018

09/03/07

Technical Bulletin

5 y 6 PK Correas Micro-V® XF en motores Renault

Fig. 1

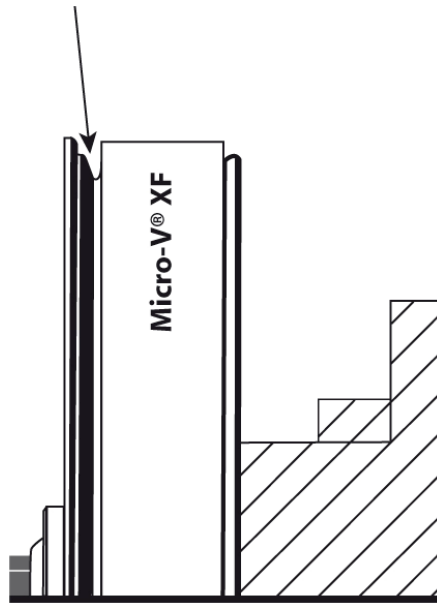
- o Bomba de la dirección asistida conducida: correa tiene que montarse hacia la parte más cercana del motor. (Fig 1)
- o Bomba de la dirección asistida es eléctrica (Pieza No incluido en el sistema de la correa): correa tiene que instalarse en la parte más exterior de las poleas. (Fig. 2)

Fig. 2

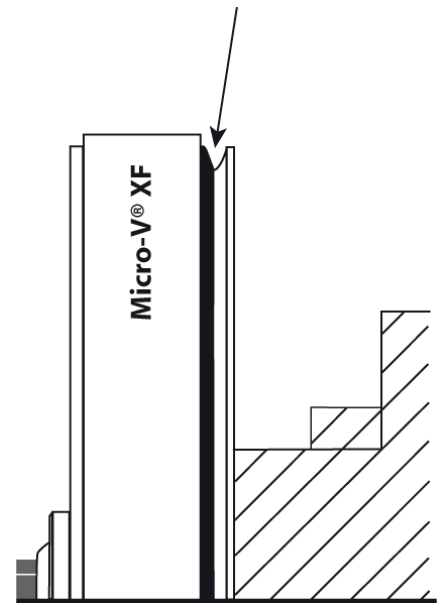
- o Instalar la correa en la parte más exterior de las poleas (Fig. 2)

- o Instalar la correa en la parte más exterior de las poleas (Fig. 2)

- o Instalar la correa en la parte más exterior de las poleas (Fig. 2)
